**Avis sur le projet de parc éolien**  
**« Centrale éolienne des Reviers » à Pré-Saint-Evrout (28)**  
**Autorisation environnementale**

N°MRAe 2023-4620

Avis délibéré de la MRAe Centre-Val de Loire n°2023-4620 en date du 3 mai 2024

Raccordement au poste source envisagé (source : éléments graphiques de l'étude d'impact, page 6)

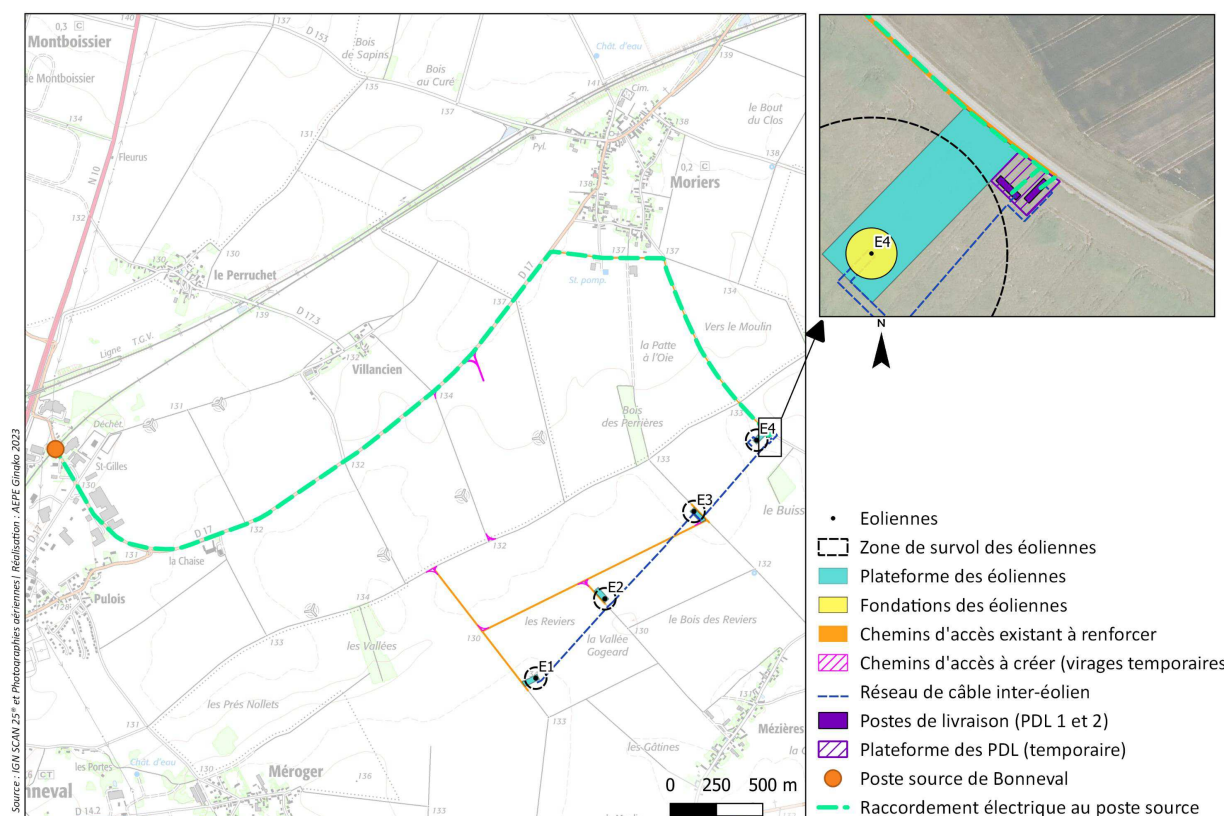
Un tracé potentiel du raccordement électrique externe est joint au dossier pour le poste source de Bonneval.

Le pétitionnaire envisage la mise en œuvre d'une liaison souterraine qui « suivra préférentiellement les routes départementales et communales. Les travaux seront réalisés dans le respect des règles de l'art et conformément à l'article 4 de l'arrêté du 17 mai 2001 fixant les conditions techniques auxquelles doivent satisfaire les distributions d'énergie électrique ». Il est précisé que « durant la phase de chantier, le risque de perturbation de la faune et de la flore sera faible, temporaire et ciblé sur les bords de route (enjeu réduit). ». Les informations, développées dans l'étude d'impact, supposent de fait un faible impact. Elles sont insuffisantes et ne permettent pas d'apprécier concrètement les incidences effectives du raccordement sur le milieu naturel. De plus, dans l'hypothèse où le raccordement effectivement mis en œuvre s'écarterait de ce tracé pressenti, l'évaluation des incidences devrait être complétée.

Il est rappelé que, conformément à l'article L.122 1 du code de l'environnement, lorsqu'un projet est constitué de plusieurs travaux, installations, ouvrages ou autres interventions dans le milieu naturel ou le paysage, il doit être appréhendé dans son ensemble, y compris en cas de fractionnement dans le temps et dans l'espace et en cas de multiplicité de maîtres d'ouvrage, afin que ses incidences sur l'environnement soient évaluées dans leur globalité. Le raccordement du parc au réseau électrique, indispensable à son fonctionnement, fait pleinement partie du projet et doit à ce titre être présenté et évalué en même temps.

**L'autorité environnementale recommande de compléter l'étude d'impact par une évaluation des incidences des modalités de raccordement du projet au réseau, susceptibles d'être mises en œuvre.**
